# Umgestaltung der Heeper Straße in Bielefeld

## Ergebnisse Planungsworkshop

am 10.06.2021

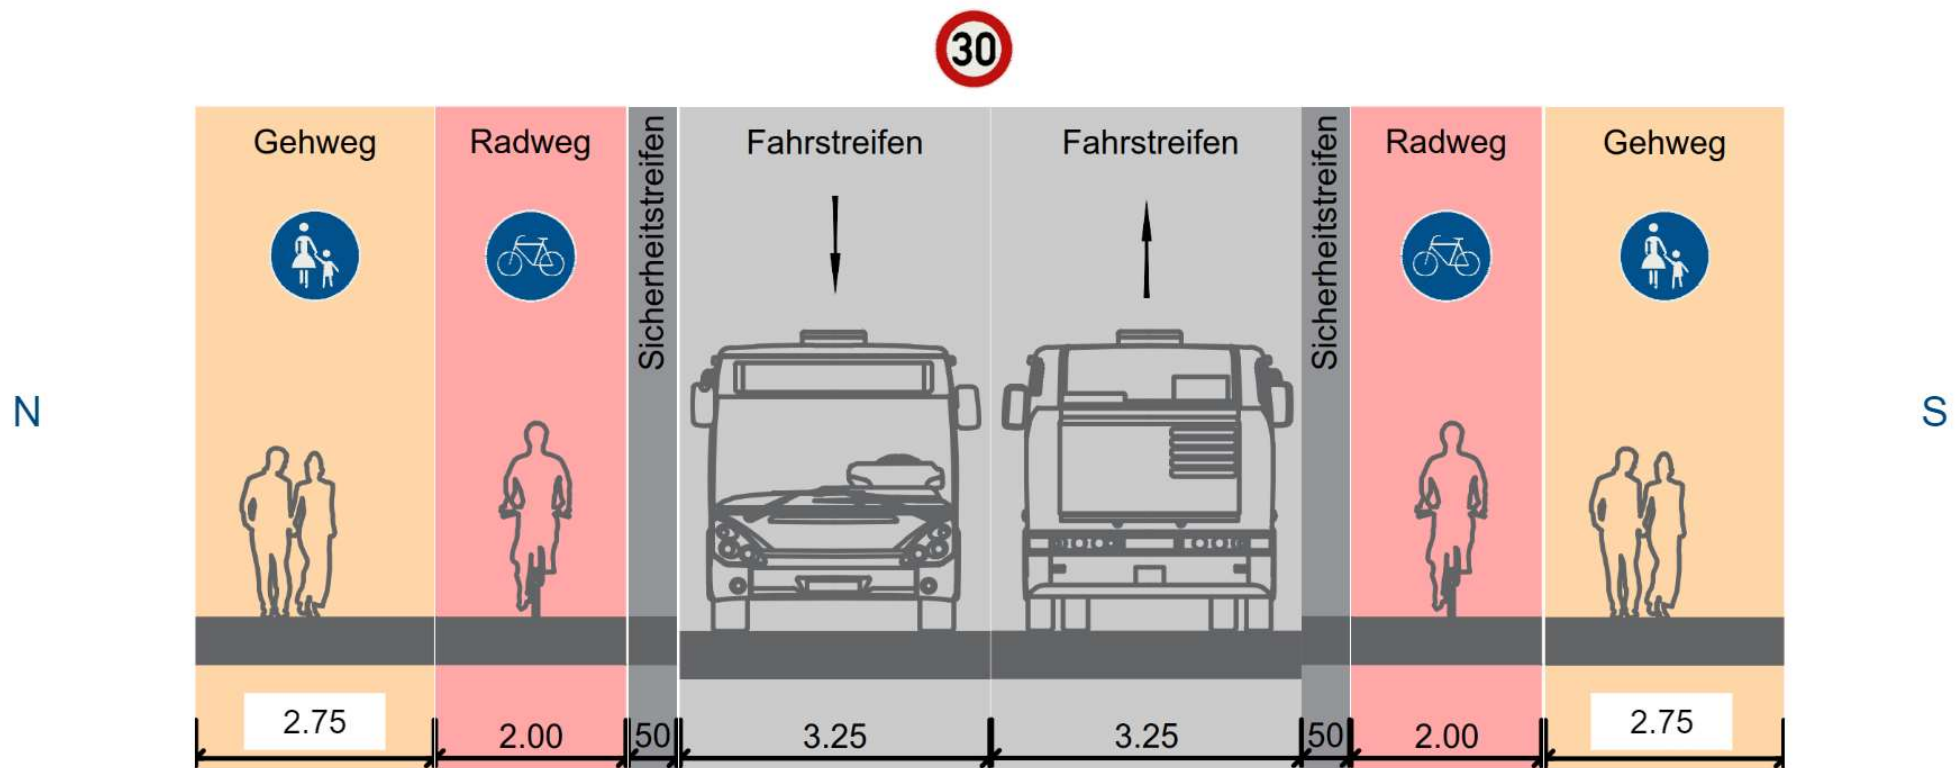
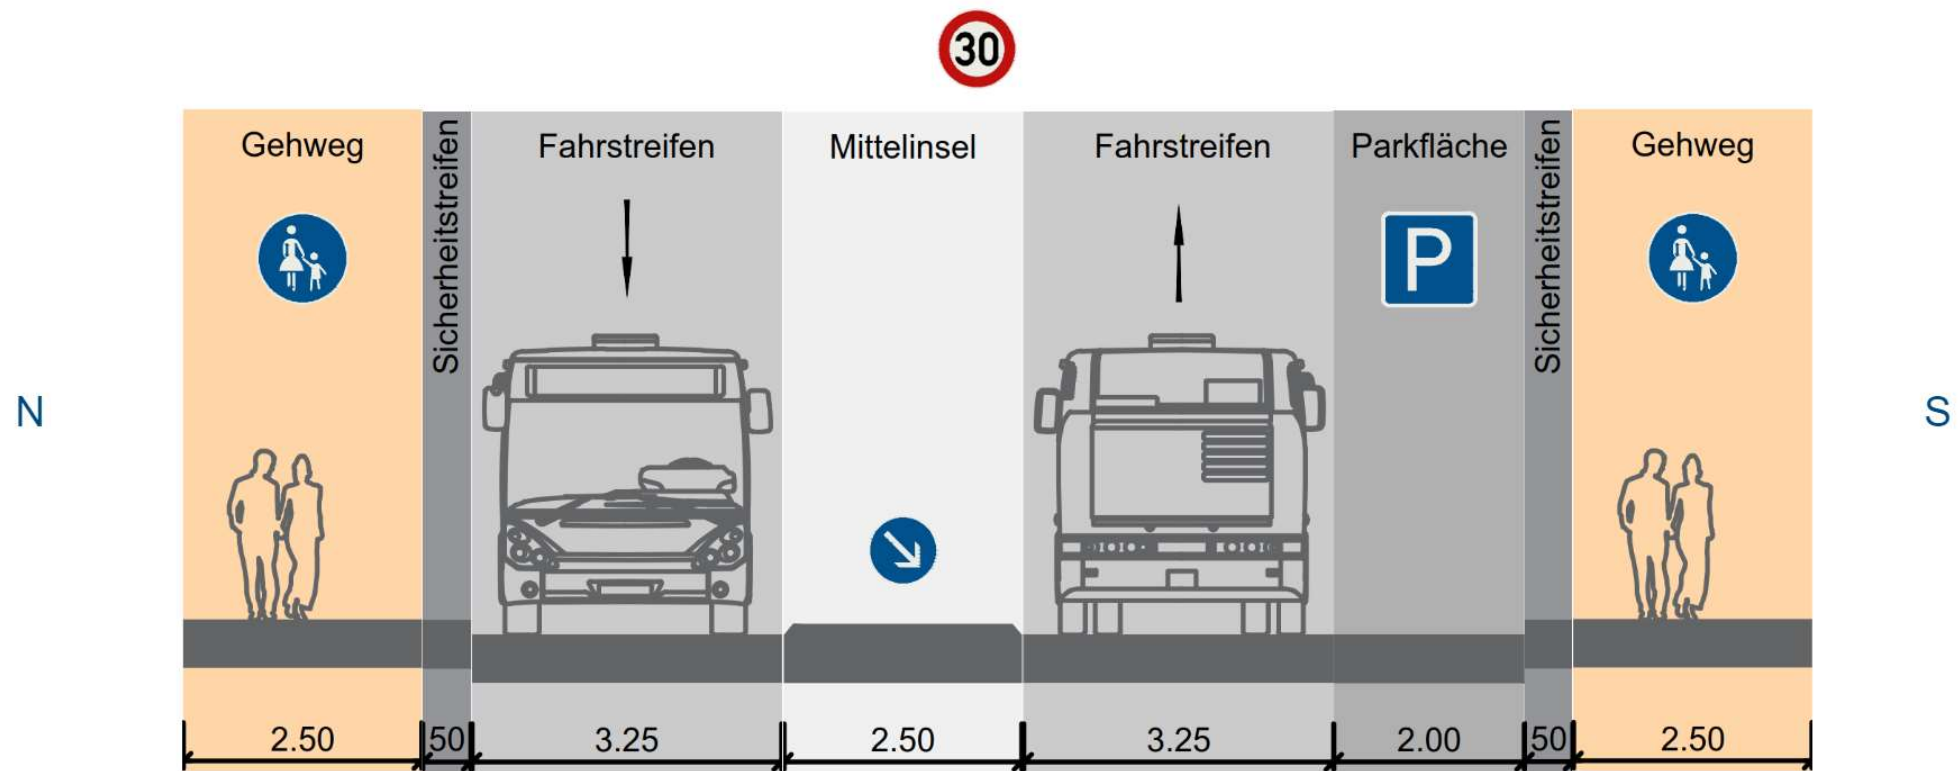
- Einbahnstraßenregelung zugunsten des Umweltverbundes und der Parkplätze
- Ausweichbuchten für Begegnung Bus/Bus (z.B. Arndstraße) zugunsten der schwächeren Verkehrsteilnehmern
- Stellplatzangebote im öffentlichen Raum reduzieren zugunsten des Umweltverbundes, aufgrund der geringen Stellplatzauslastung (Parkraumerhebung)
- Parkplätze für die Geschäfte wünschenswert, anstelle einer eigenen Anlage für Radfahrer (Radfahrer werden gemeinsam mit dem MIV und ÖPNV auf der Fahrbahn geführt, Tempo 30)
- ggf. schmalere getrennte Geh-/ Radwegen anstelle eines kombinierten Geh-/ Radweges
- Erreichbarkeit der privaten Zufahrten in der Bauphase
- Beeinträchtigung der Hauptroute (Heeper Str.) für die Rettungsdienste durch die Pulkführerschaft

- Barrierefreie Querungshilfen schaffen auch für Radfahrer (2,50 m Breite)
- Geschwindigkeitsbeschränkung von Tempo 30 km/h auch künftig wünschenswert
- Berücksichtigung des Lieferverkehrs durch große Lastkraftwagen, insbesondere für die größeren Geschäfte (Andienung rückwärts)

- Reaktivierung der Gewölbebögen beidseitig für getrennte Geh-/ Radwege
- Getrennter Geh-/ Radweg mit geringen Breiten ist besser als kombinierter Geh-/ Radweg
- Fahrbahneinengung mit Lichtsignalsteuerung, zugunsten eines getrennten Geh-/Radweges
- Einseitiger Zweirichtungsgeh-/ Radweg

- Sicht auf die Schaufenster der Geschäfte freihalten, Anpassung der Bushaltestelle „Lohbreite“ mit der Pulkführerschaft (Querungshilfe)
- Pulkführerschaft wird auch kritisch gesehen, denn bei der Führung des Radfahrers auf der Fahrbahn muss dieser die Schadstoffe der Busse einatmen - gesundheitsschädlich und wenig attraktiv für Radfahrer
- Bedarf an Querungshilfe im Bereich der Bushaltestellen

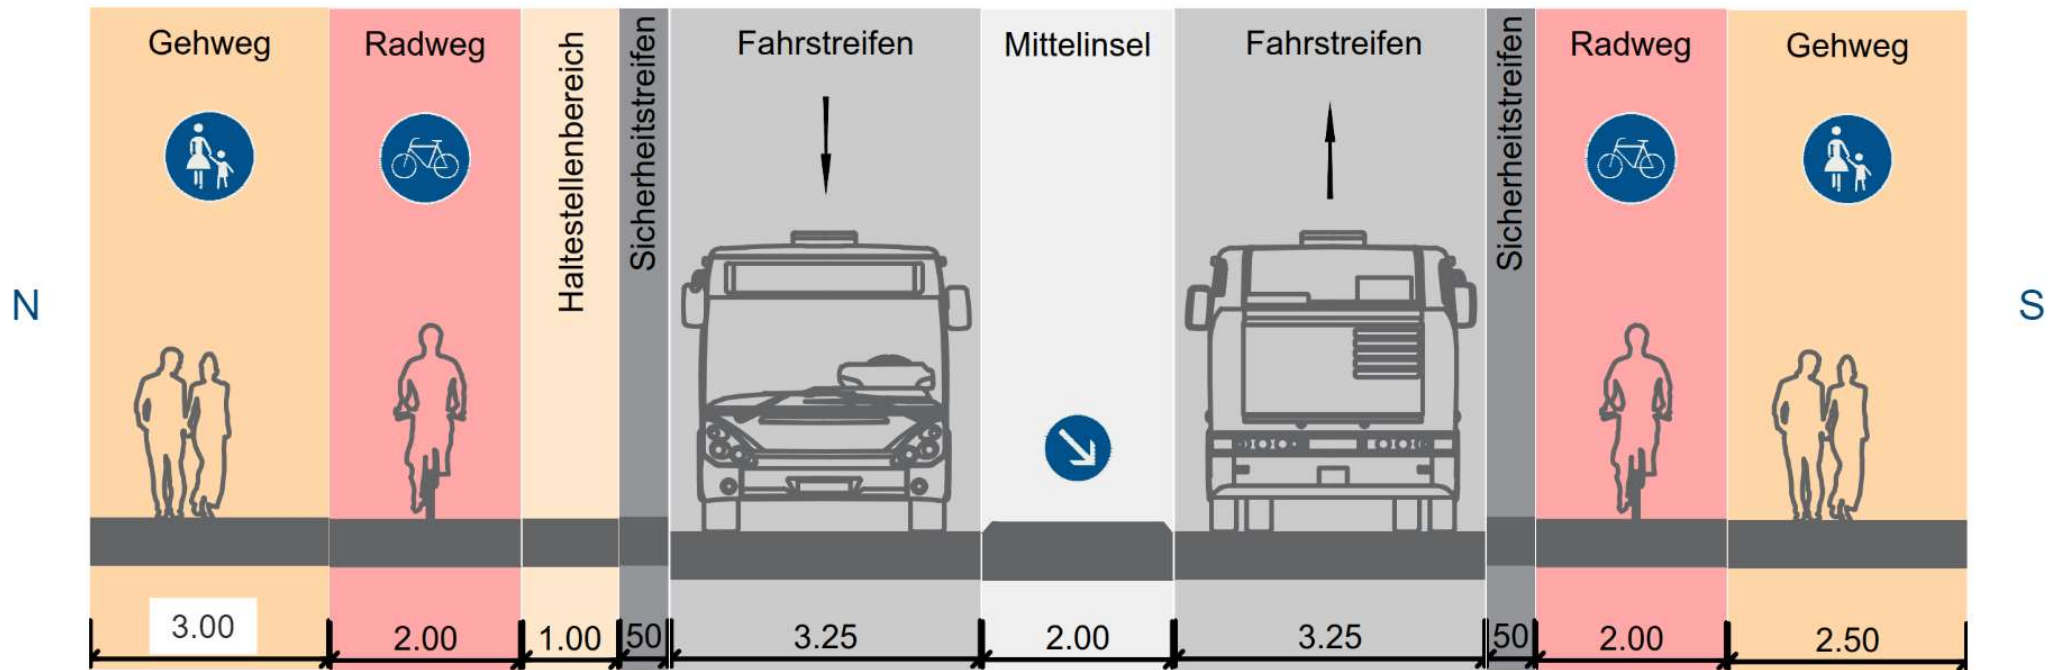
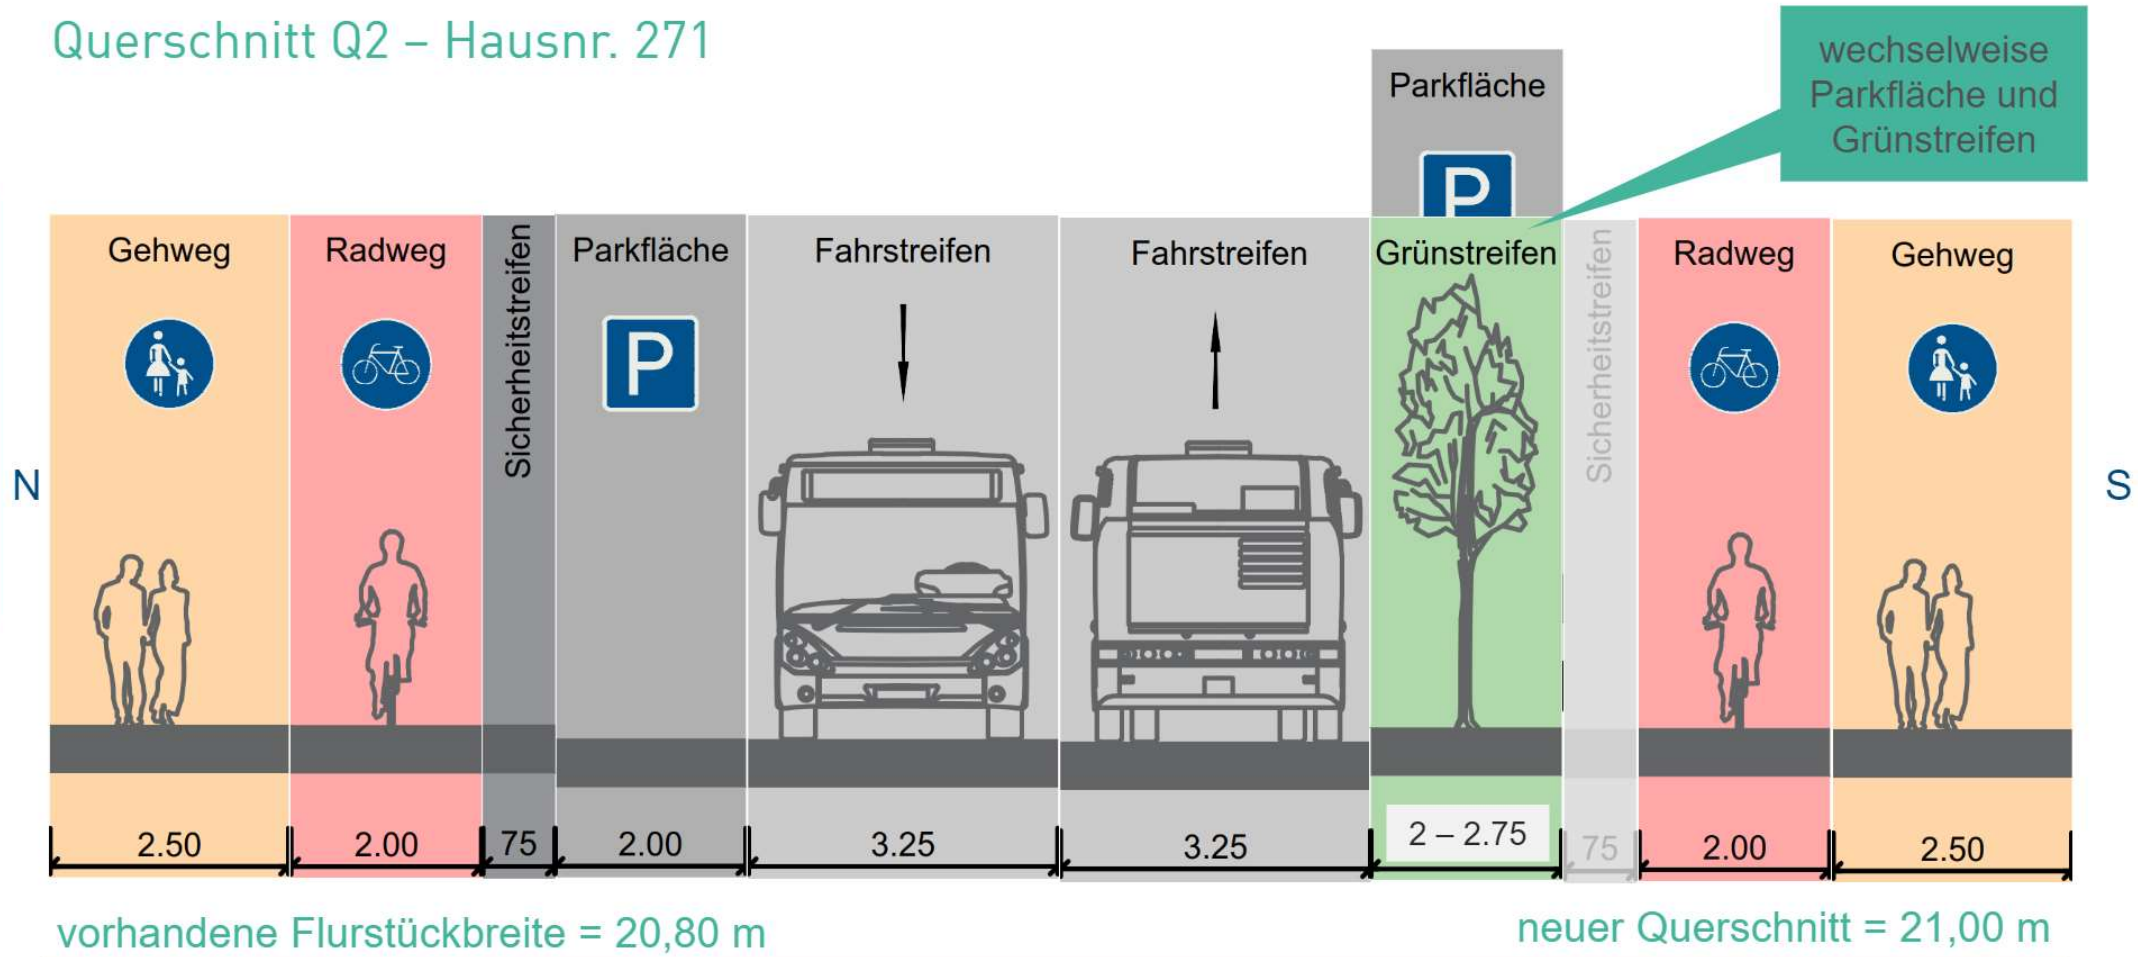
- Rechtsabbieger (Knotenpunkt Heeper Straße / Brückenstraße) stellt für die Radfahrer eine gefährliche Situation dar → Notwendigkeit des Rechtsabbiegers prüfen
- Getrennte Geh-/ Radwege im Bereich der Bushaltestellen
- möglichst viele Grünflächen wünschenswert
- Höher Parkdruck in den Abendstunden → Schaffung möglichst vieler Stellplätze

- Prüfung einer Radverkehrsführung entgegen der Einbahnstraßenregelung in „Auf dem Langen Kampe“ → evtl. Sperrung für den MIV
- Andererseits wurde angeregt, dass in der Ziegelstraße heute in den Spitzenzeiten ein großer Rückstau entsteht. Insbesondere ist der Linksabbieger stark ausgelastet und dadurch die Ausfahrt aus der Tankstelle erschwert.
- Verkehrsuntersuchung mit Prognosezahlen erforderlich.
